大規模損壊事象発生時の散水に係る放水設備について

令和 2 年 10 月 6 日
日本原子力研究開発機構
原子力科学研究所

【R2.9.28 審査会合コメント】

図1 外部消火栓の位置及び消防車がアクセスできる範囲

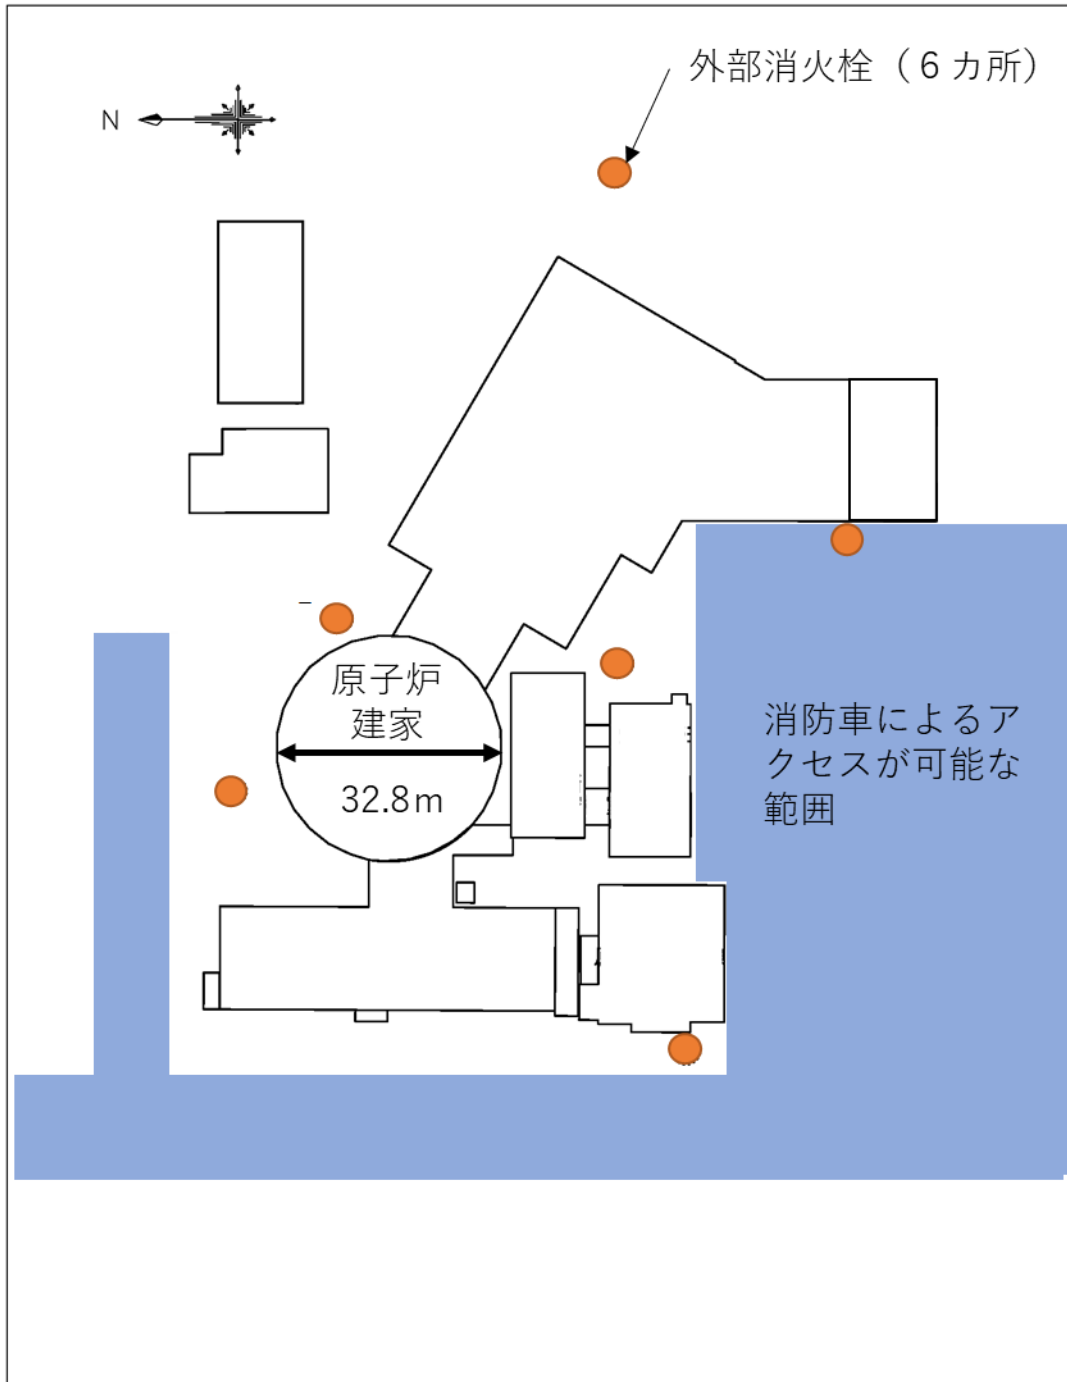
大規模損壊の際の施設へのアクセス性及び建家周辺の線量、それを踏まえて消火設備の仕様及び台数の妥当性を説明すること。

JRR-3 原子炉施設の周辺には 6 基の外部消火栓が設置されており、ホースの長さは 40m (20m×2 本) であり、外部消火栓から原子炉建家への放水が可能である。放水距離は 20～30m であり、原子炉建家周辺の線量が高い場合には、ある程度距離を取って放水することが可能である。

さらに、原子力科学研究所には消防車を 2 台配備している。原子炉建家周辺はアスファルト舗装されたエリアがあり、原子炉建家に接近することが可能である。放水距離は 30～40m であり、原子炉建家周辺の線量が高い場合には、ある程度距離を取って放水することが可能である。

外部消火栓及び消防車の仕様を表 1 に示す。また、外部消火栓の位置及び消防車がアクセスできる範囲について図 1 に示す。
